女川原子力発電所2号炉
可搬型重大事故等対処設備保管場所
及びアクセスルートについて
(審査会合コメント回答)

平成31年4月23日
東北電力株式会社

1. 審査会合での指摘事項(一覧) (1/1)

図 重畳の被害想定(3号給排水処理建屋が上の場合)

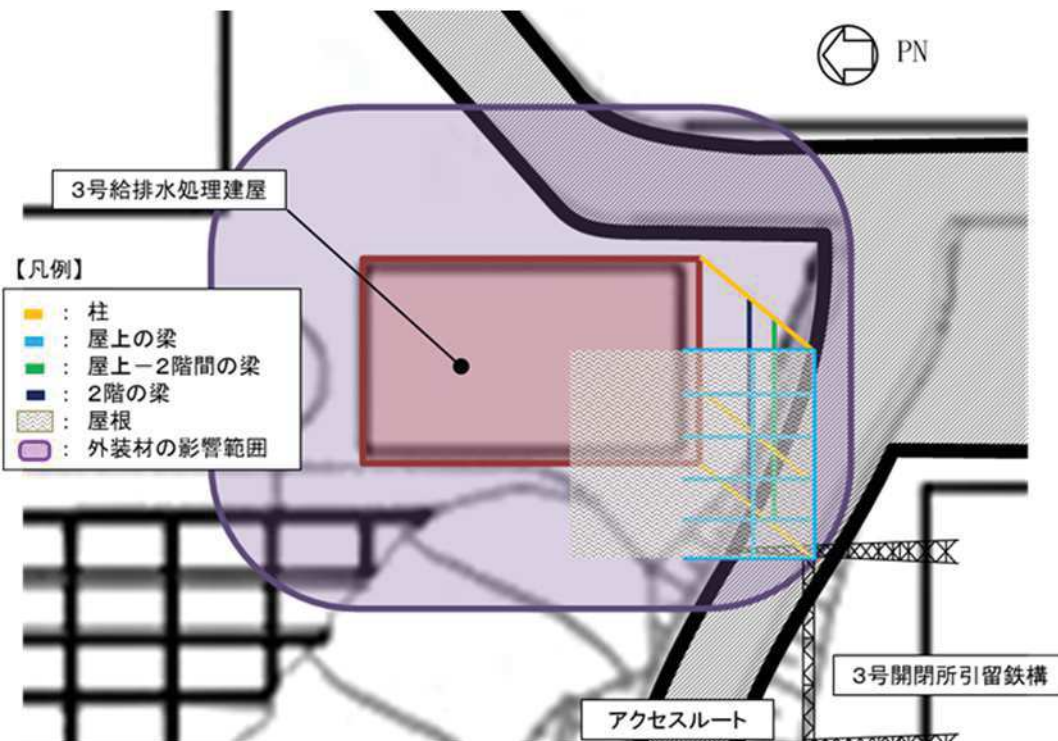
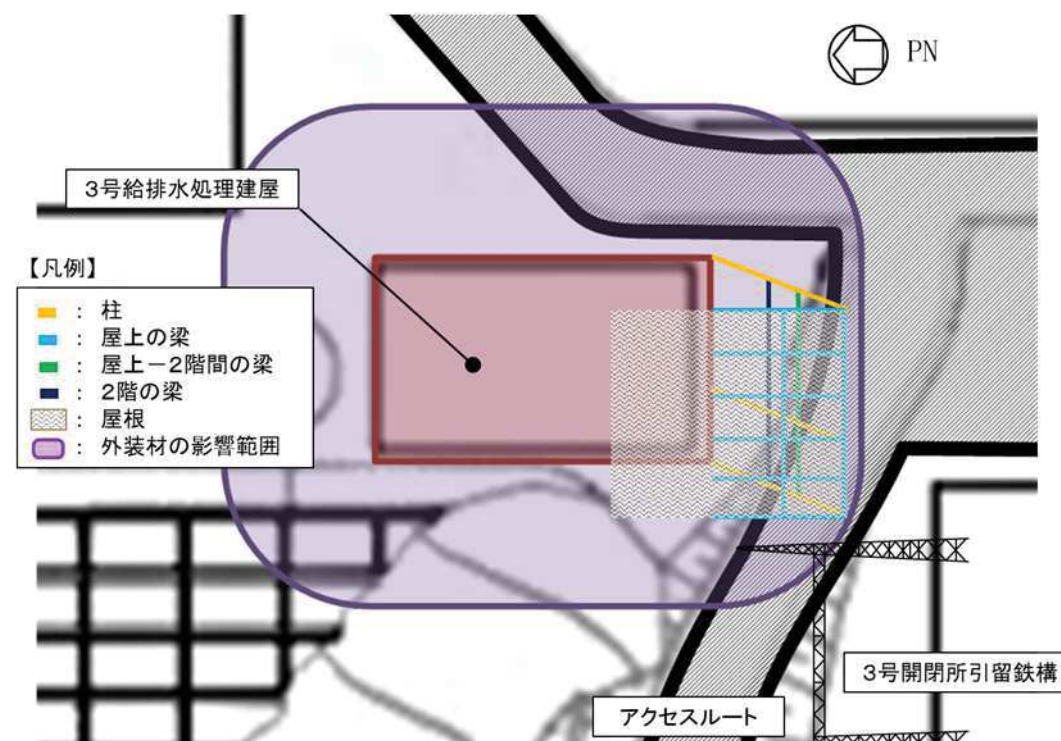
- アクセスルート(ルート2)の仮復旧時間評価(がれき撤去等の所要時間評価)について、想定の十分性、想定事象に対する時間的裕度等を踏まえて、時間評価の妥当性を提示すること。その際、考慮すべき事象が保守的に検討されているか、想定される事象への対応が過酷な状況を想定しているものとなっているか等の観点も含めて提示すること。

- 3号開閉所引留鉄構及び3号給排水処理建屋の損壊影響範囲が重複していることから、左下図のとおり被害が重畳するものとする。なお、それぞれの被害想定は個別で実施している被害と同様とする。
- ただし、3号給排水処理建屋の倒壊方向は3号開閉所引留鉄構の被害と重畳させる倒壊方向とした。
(順次、仮復旧する場合の被害想定については右下図参照)
- 仮復旧作業手順及び復旧時間については3号給排水処理建屋のがれきが上の場合について記載し、作業内容に対する作業時間については個別で実施している評価時間を用いる。

図 3号開閉所引留鉄構の電線切断

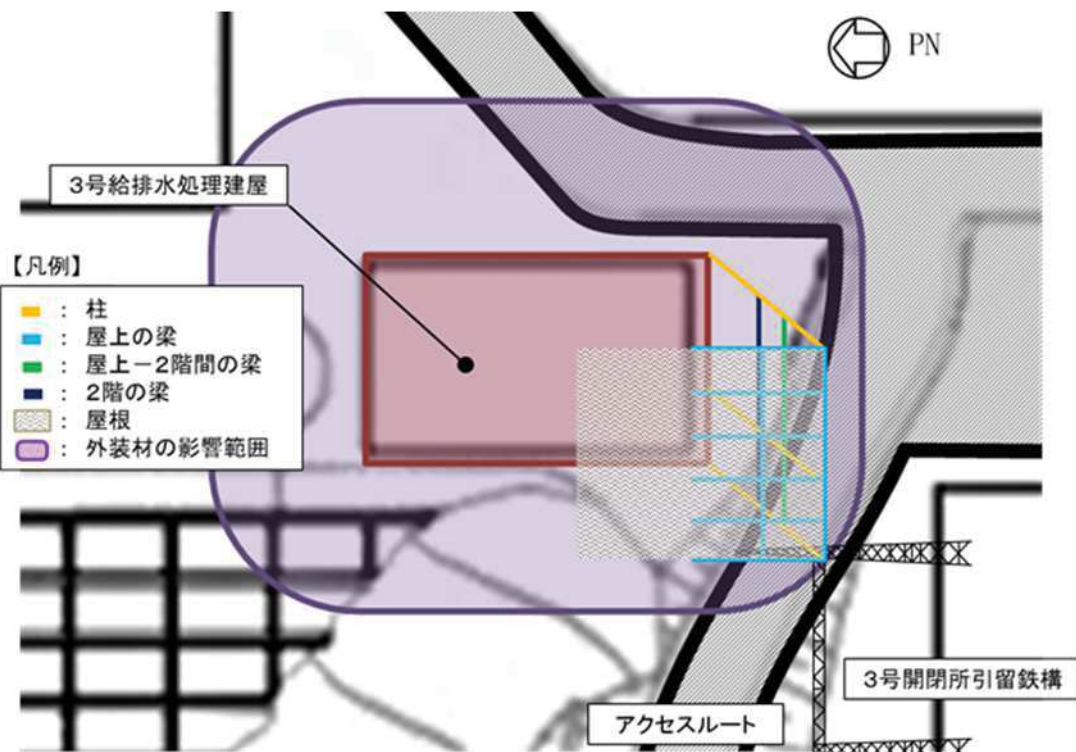
手順① 3号開閉所引留鉄構の電線切断

電線数:14本, 切断時間:1分/箇所×1.5=21分

図 3号給排水処理建屋の屋根切断及び撤去

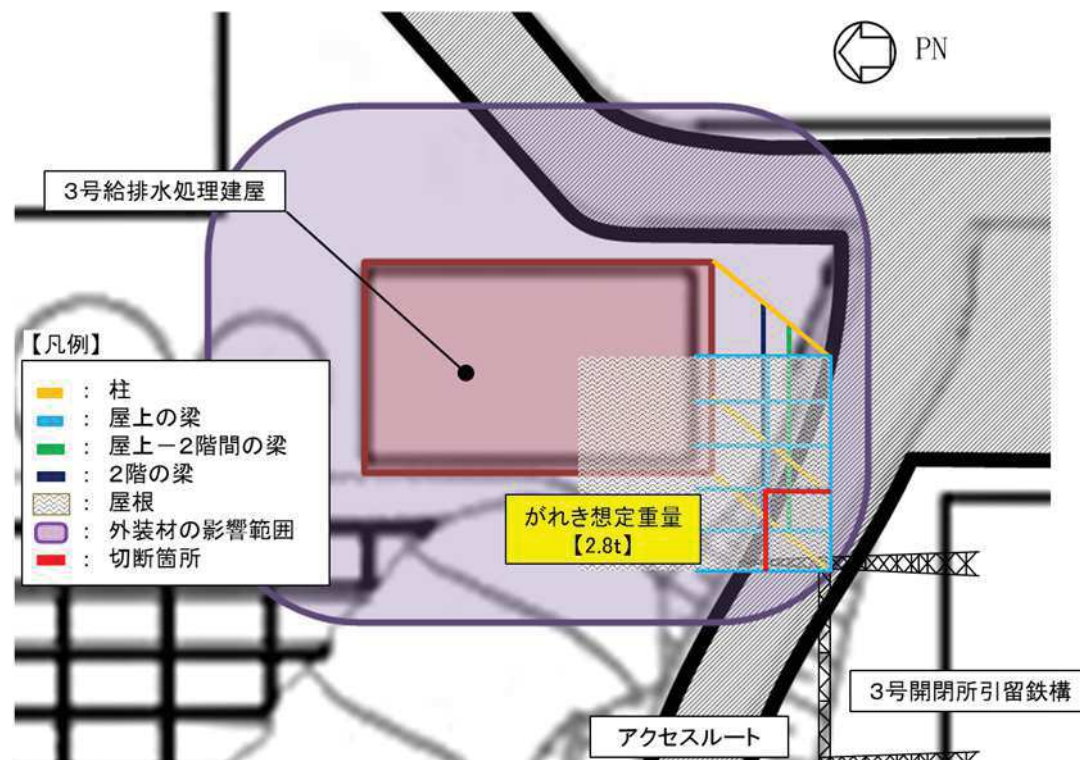
手順② 3号給排水処理建屋の屋根切断及び撤去

切断長さ:16m, 切断時間:0.5分/0.5m=16分
屋根撤去時間:5分

図 3号給排水処理建屋がれき発生想定

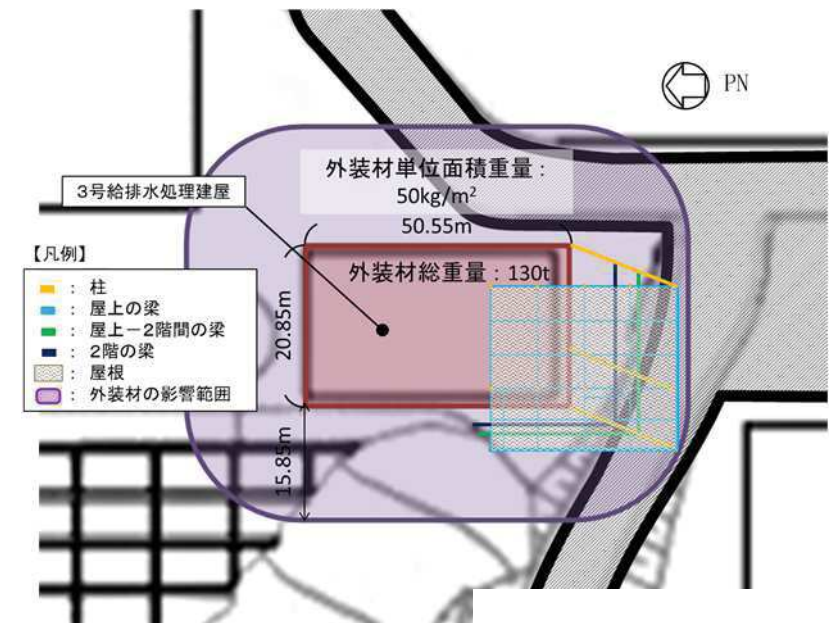
- ・ 3号給排水処理建屋の倒壊におけるがれき重量について、躯体全体が倒壊することを想定した上で、倒壊方向も踏まえた見直し結果を提示すること。

3号給排水処理建屋は基準地震動 S_s に対して耐震性を確保できないことから、3号給排水処理建屋躯体全体が倒壊するものとして、以下のとおり被害を想定する。

- 損壊による影響範囲としては建屋設置位置から建屋高さ分の影響範囲を設定
- がれき重量としては、建屋の構造材、屋根及び外装材の重量を想定し、外装材については上記の影響範囲に堆積するものとし、単位面積あたり $50\text{kg}/\text{m}^2$ と設定
